PREZYDENT MIASTA
SIERADZA

WOR-Z.271.9.20.2019

WYJAŚNIENIE I ZMIANA TREŚCI SPECYFIKACJI ISTOTNYCH WARUNKÓW ZAMÓWIENIA

Na podstawie art. 38 ust. 2 ustawy Prawo zamówień publicznych (Dz. U. z 2018 r. poz. 1986 z późniejszymi zmianami) informuję, że wpłynęły od Wykonawców wnioski o wyjaśnienie treści specyfikacji istotnych warunków zamówienia w prowadzonym postępowaniu przetargowym o udzielenie zamówienia publicznego pn. „Dostawa pojemników na bioodpady o pojemności 120 l i 240 l”.

Pytanie 3

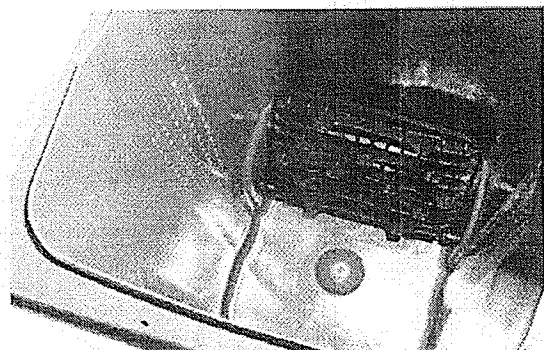
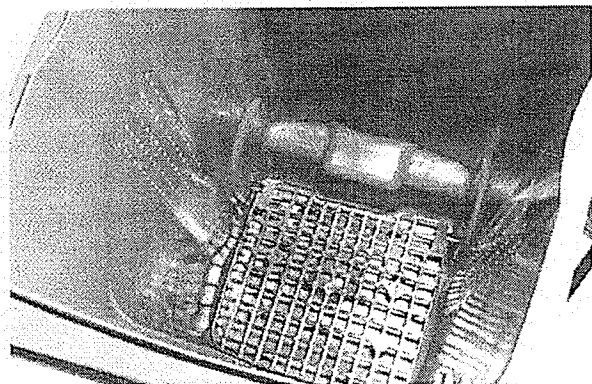
Czy Zamawiający dopuszcza ruszt tego typu?

Odpowiedź
Tak.
